# 国道4号大玉地区景観検討

## ニュースレター vol.3

## 第3回大玉地区景観検討懇談会が開催されました

## いぐねによる歩道緑化

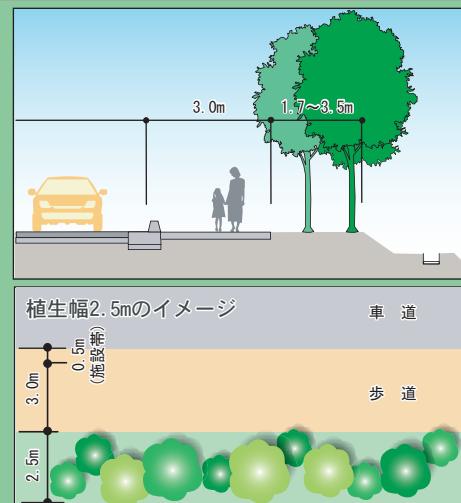
- ショッピングセンターが建設される西側は、いぐね形式の植栽があつてもよいのでは。  
→当初地元からは東側、西側とも植栽しない要望があつたが、景観診断の結果から、西側にも連続的ではない高木植栽を提案している。
- 車の中から移動中に見る場合には、安達太良山は視界の外側でどちら見えるから、チラチラ見える方がよく認識できる。したがって、移動する視点では樹木を西側に配置した方がよく見えるのではないか。  
→大型ショッピングセンターでの植栽計画と、ふれあい広場の中に既に植えられているサクラがご指摘のものにあたるものと考えている。

## アースマウンドによる境界部緑地

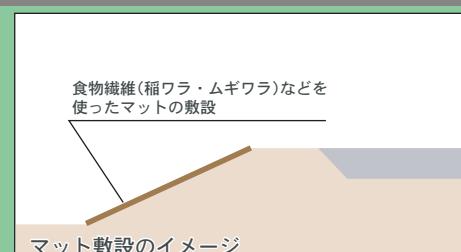
- 道路付属物の色彩を目立たなくしたときに、派手な色の看板類はかえって目立つのではないか。  
→国道から地域をよく見通せるようにすること、その上で地域のみなさんが実態を理解し、どうしたらよいかを考えることが大切である。
- 開発計画を進める中で、アースマウンドが生かされるように調整してほしい。
- 地区計画がどこまで詰まっているか、今後の見通しはどうか。  
→県と内容を検討している。建築施設の制限をはじめとして、村の景観保護条例に配慮する。現在は大型ショッピングセンター開発エリアについて地区計画を定める動きになっている。

- 案内標識のデザイン的な工夫は費用対効果を考慮し、その分を立派なケヤキを植えるなどに向けた方がよいのではないか。  
→標識に関しては検討案をさらに詰める。
- アースマウンドは安達太良山をデフォルメした形にしてはどうか。
- 村の木であるマツ、サクラを取り入れことができるか。
- 地下横断歩道の上屋はかなり大きく目立つのではないか、障りの植栽などの工夫が必要。  
→透過性の材料(ガラス等)を使って目だたせない工夫をしている。構造物として極力小さくする工夫など検討を行う。地下歩道の直近で余地があれば植栽の検討を行う。  
→「障りの植栽」より「障りのマウンド」が基本、地形の工夫を。
